VARIANTE PARZIALE N. 222 AL P.R.G.

**Classificazione idrogeomorfologica aree di cui alla D.C.C. n. 147 del 12/4/2006 e
Convenzione ARPA dell'8/11/2010: strada del Mainero n. 80, via Domus Aurea
(corso Chieri n. 178), strada val Pattonera n. 260, strada val Pattonera n. 117,
strada val Pattonera nn. 117-131 e viale Thovez n. 11**

TESTO COORDINATO - APPROVAZIONE

Relazione illustrativa

I/4

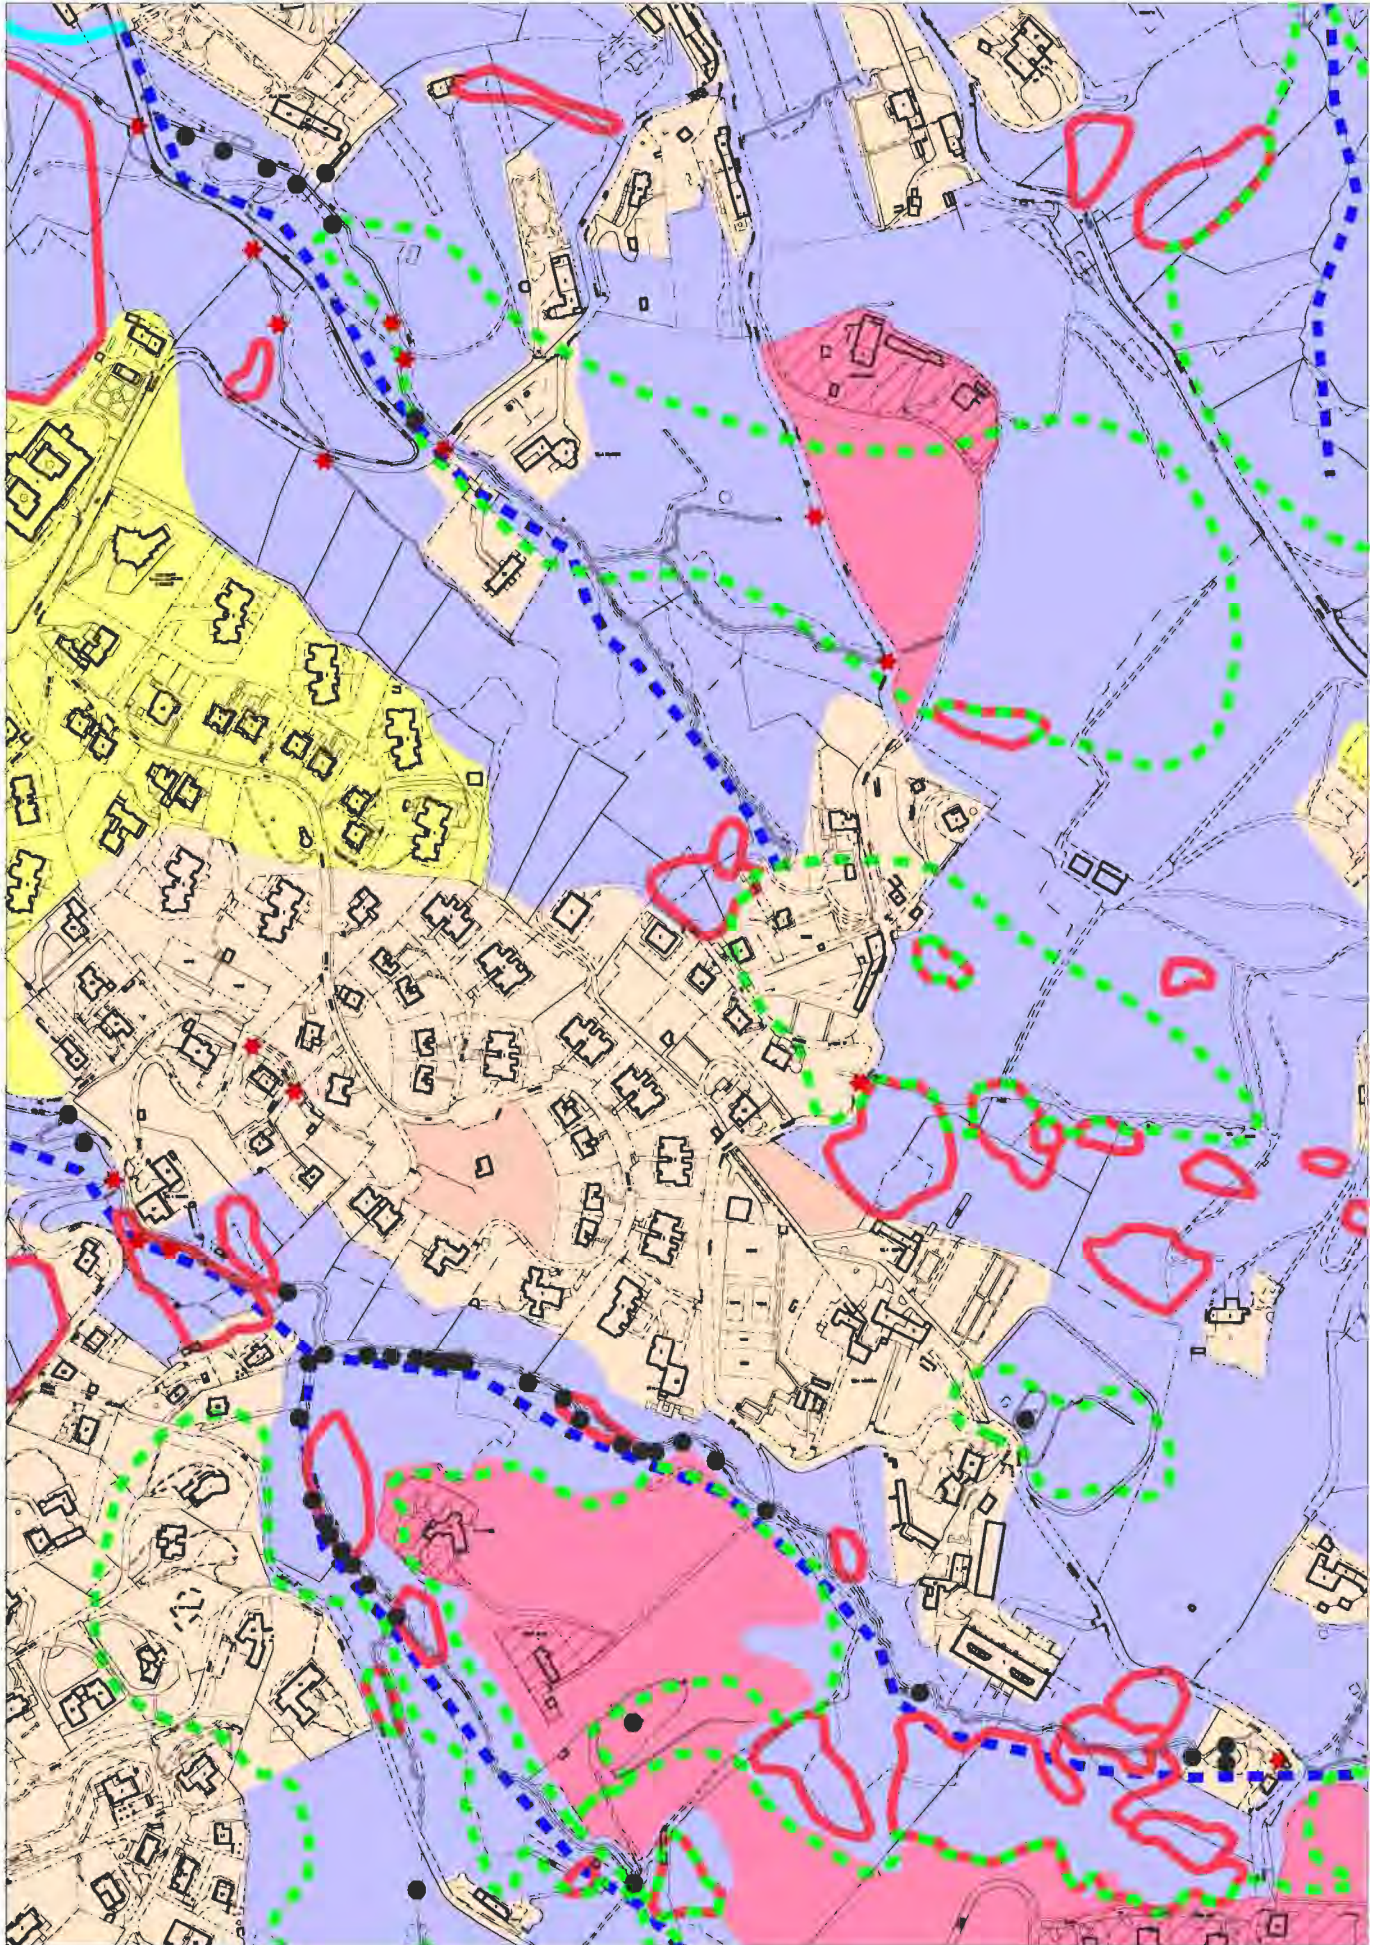
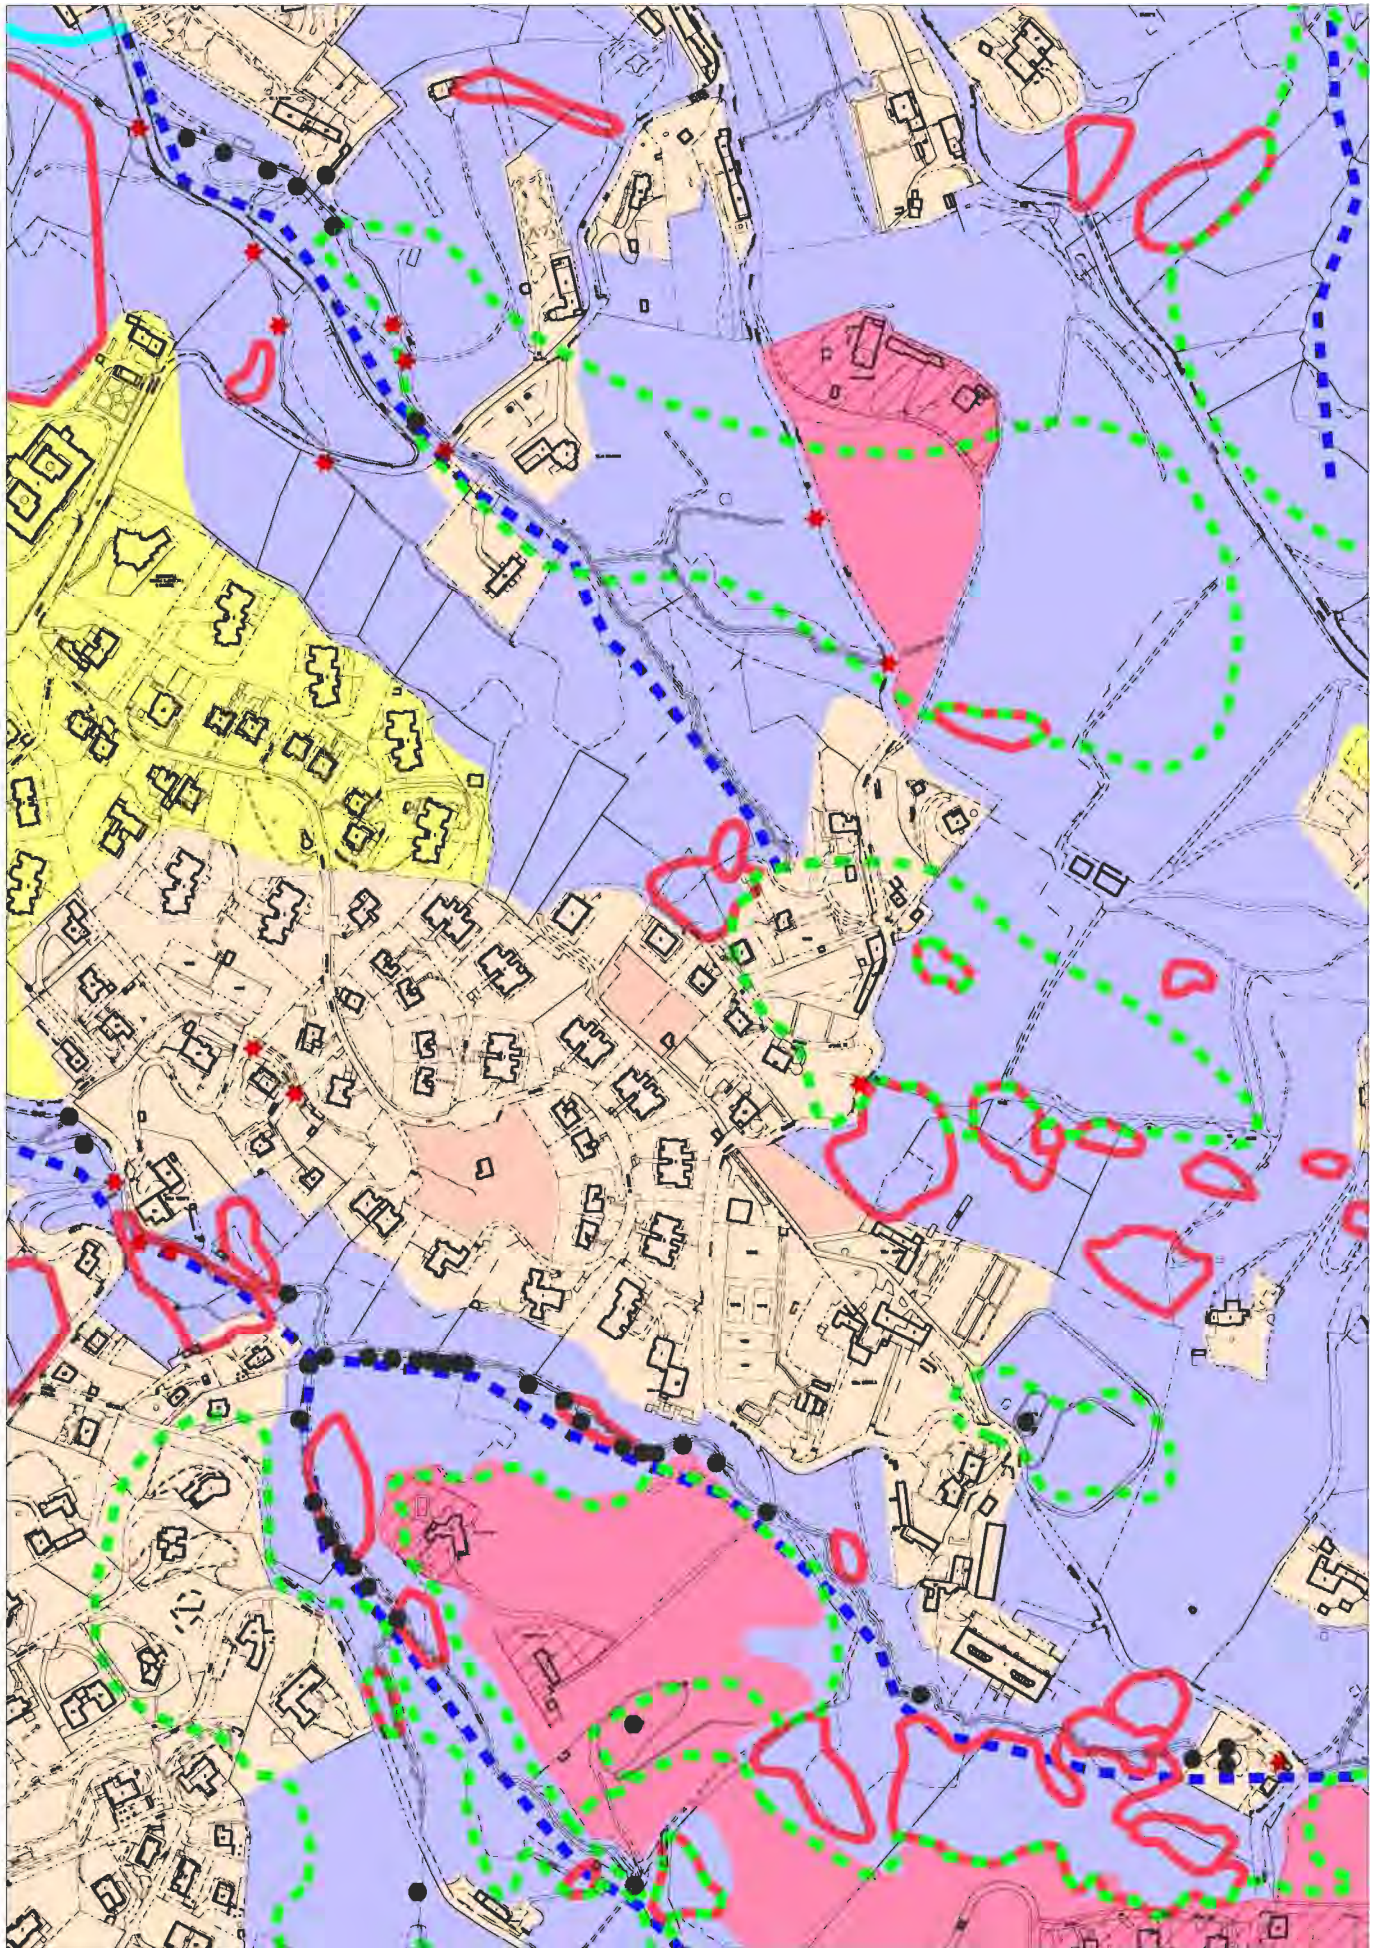
“Esaminata la richiesta avanzata e la relativa documentazione allegata, trasmesse a integrazione della precedente documentazione, si ritiene che la proposta di inserimento nella sottoclasse IIIb2(C) dell'area perimetrata nella tavola allegata alla relazione tecnica sia coerente con i criteri della variante n. 100 al P.R.G. e con i contenuti della Circolare 7/LAP. La nuova perimetrazione fornita dal professionista risulta infatti coerente rispetto

alle condizioni geologiche del sito ed esclude la presenza di edifici, la cui precedente inclusione risultava incoerente rispetto alla sottoclasse richiesta che riguarda *“essenzialmente gruppi di lotti di completamento, lotti di frangia e “lotti interclusi”, inedificati, compresi tra aree edificate inserite in sottoclasse IIIb3 esposte però, nell’ambito della III classe a un grado di pericolosità minore, che può essere superato mediante accorgimenti tecnici specifici?”*.

Pertanto, la modifica dalla Sottoclasse IIIb3 (C) alla Sottoclasse IIIb2 (C) interessa parte dell’area oggetto di osservazione per una superficie pari a 2.803 mq circa.

- A) Strada del Mainero n. 80 – Modifica dalla Sottoclasse IIIb3 (C) alla Sottoclasse IIIb2 (C) per una superficie pari a 2.803 mq circa.
- B) Via Domus Aurea (corso Chieri, 178) – Modifica dalla Sottoclasse IIIb3 (C) alla Sottoclasse IIIb2 (C) per una superficie pari a 1.995 mq circa.
- C) Strada Val Pattonera n. 260 – Modifica dalla Sottoclasse IIIb3 (C) alla Sottoclasse IIIb2 (C) per una superficie pari a 1.304 mq circa.
- D) Strada Val Pattonera n. 117 – Modifica dalla Sottoclasse IIIb3 (C) alla Sottoclasse IIIb2 (C) per una superficie pari a 1.368 mq circa.
